CONCEPTO TÉCNICO DE REVISIÓN DE ESTUDIO PARTICULAR DE AMENAZA Y RIESGO POR FENÓMENOS DE REMOCIÓN EN MASA EN FASE II	Código:	GPR-FT-08
		Versión:	04
		Fecha de Revisión:	21/06/2011

1.1 CONCEPTO TÉCNICO No. CT:	7709
1.2 ÁREA:	Análisis y Mitigación de Riesgos
1.3 COORDINACIÓN:	Estudios y Conceptos Técnicos
1.4 REFERENCIA CRUZADA RADICADO FOPAE:	2014ER17249
1.5 RESPUESTA OFICIAL No.	RO-73138

2.1 SOLICITANTE:	CIRO BIDALIO CHIPATECUA PENAGOS
2.2 PROYECTO:	VENTANAS DE USMINIA
2.3 LOCALIDAD:	5. USME
2.4 UPZ:	61 – Ciudad Usme
2.5 BARRIO O SECTOR CATASTRAL:	Centro Usme Urbano
2.6 DIRECCIÓN:	Carrera 14 I No. 136A -75 Sur (**) Carrera 4 No. 136A -75 Sur (*)
2.7 CHIP:	AAA0180NTEP (*)
2.8 ÁREA (Ha):	2.0470(**)
2.9 FECHA DE EMISIÓN:	15 de septiembre de 2014
2.10 EJECUTOR DEL ESTUDIO:	Espinosa y Restrepo Ingeniería de Suelos

El presente concepto técnico corresponde a la **SEGUNDA** revisión realizada por el Fondo de Prevención y Atención de Emergencias – FOPAE, al “Estudio Detallado de Amenaza y Riesgo por Fenómenos de Remoción en Masa, Proyecto Ventanas de Usminia de la Localidad de Usme”, de septiembre de 2014 elaborado por la firma Espinosa y Restrepo Ingeniería de Suelos, el cual ha sido re

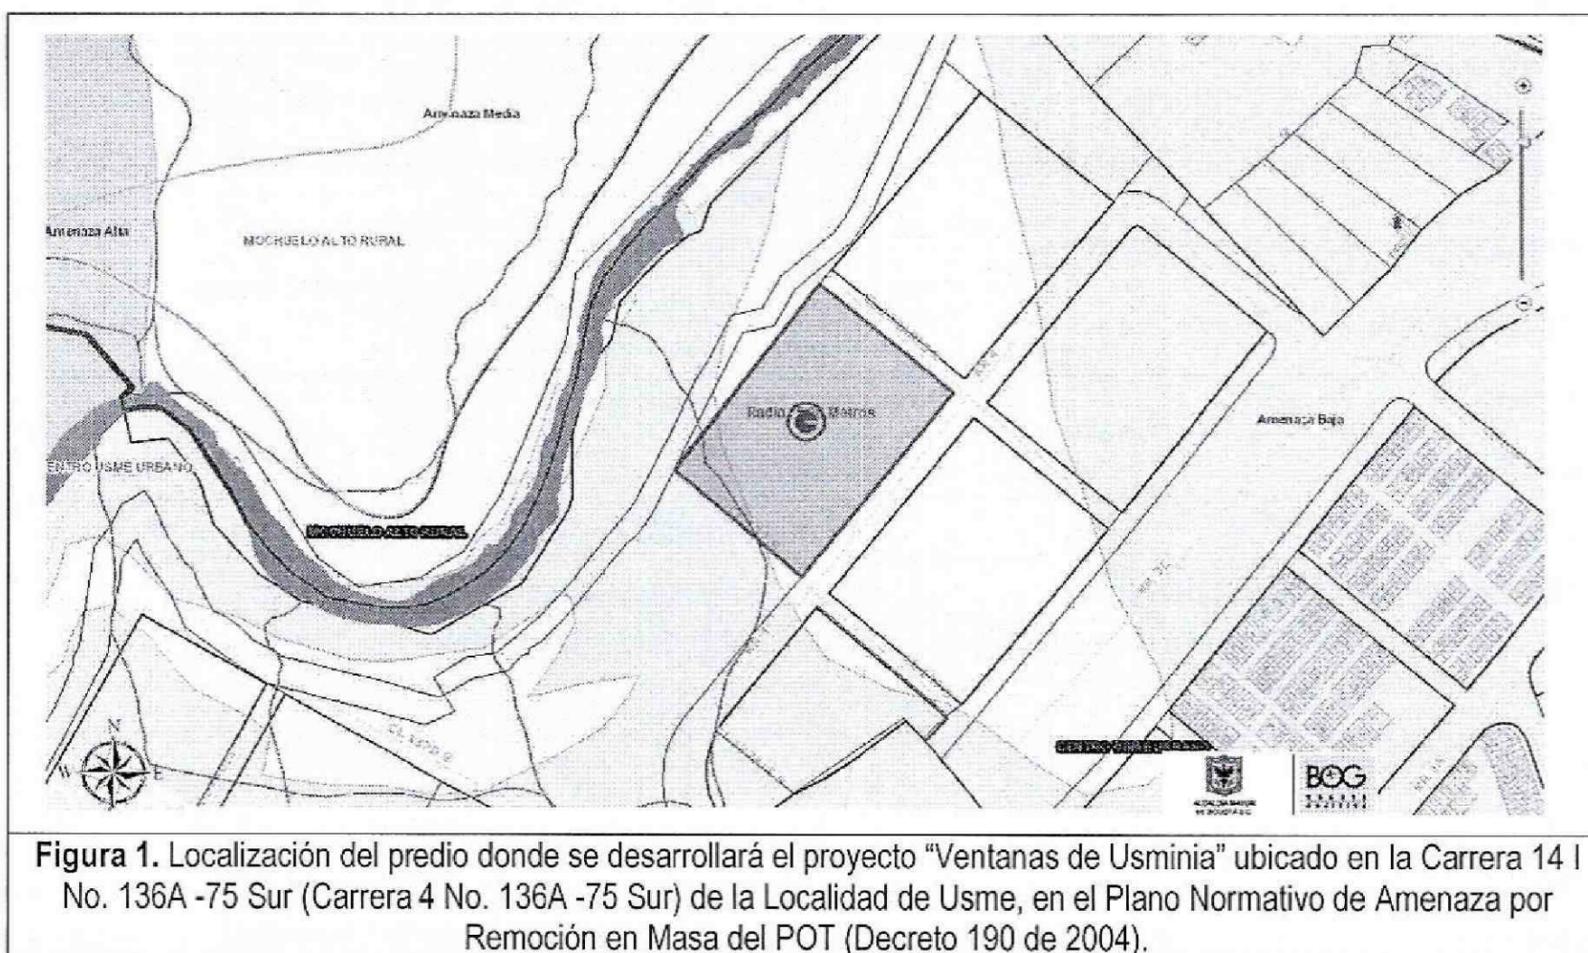
En la Figura 1 se presenta la localización general del predio ubicado en la Carrera 14 I No. 136A -75 Sur (Carrera 4 No. 136A -75 Sur), en el plano normativo de "Amenaza por Remoción en Masa" del Plan de Ordenamiento Territorial - POT. El sector se encuentra en zona de AMENAZA BAJA y MEDIA por procesos de remoción en masa (Figura 1).
